ARKUSZ PYTAŃ I ODPOWIEDZI DO PRZETARGU

Inwestor	Przychodnią Portową Sp. z o.o. z siedzibą w Szczecinie pod adresem: ul. Energetyków 2, 70-656 Szczecin, PP Nieruchomości Sp. z o.o. w Szczecinie pod adresem: Szczecin ul. Niedźwiedzia 16/U2	
Data	16.06.2024	QL: 2

„Budowa budynku wielofunkcyjnego Etap I- budynek usługowo- handlowo- biurowy „A”, zbiornik retencyjny wraz z zagospodarowaniem terenu”.	Numer projektu P/03/2024
---	------------------------------------

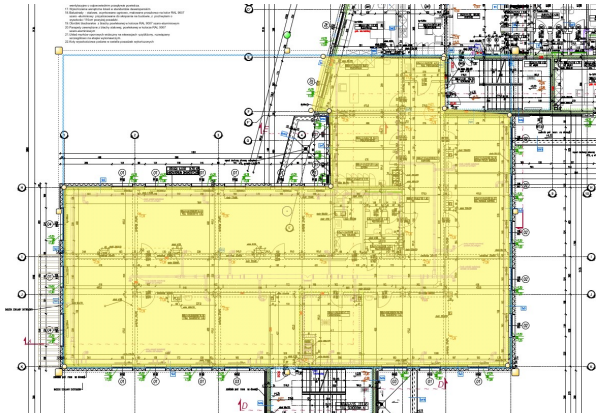
Numer pytania	Ref	Treść pytania	Treść odpowiedzi	Data zadania pytania	Data zamieszczenia odpowiedzi
22	10.VI.12	Proszę o informację czy oznakowanie informacyjna na drzwiach należy wykonać na wszystkich zaprojektowanych drzwiach wewnętrznych? Jeśli tak proszę o udostępnienie listy zawierającej dane opisowe dla danych drzwi ukazujące numer i nazwę pomieszczenia jakie należy wykonać na danych drzwiach.	Oznakowanie proszę wyłączyć z wyceny - firma reklamowa	07.06.2024	12.06.2024
23	10.VI.13	Proszę o potwierdzenie iż w ofercie należy ująć żaluzje okienne , które to są widoczne w projekcie wnętrz. Opis architektury nie wspomina o owym elemencie ani tabela TER. Jeśli żaluzje są w zakresie proszę podać wytyczne do wyceny jak również wskazać pomieszczenia, w których należy ująć owy zakres.	Proszę wycenić bez żaluzji	07.06.2024	12.06.2024
24	10.VI.14	Proszę o informację jaką grubość oraz szerokość mają mieć parapety wewnętrzne z konglomeratu z racji braku informacji w obecnej dokumentacji jak i w projekcie wnętrz.	gr.2cm,gl. 2cm poza lico ściany	07.06.2024	12.06.2024
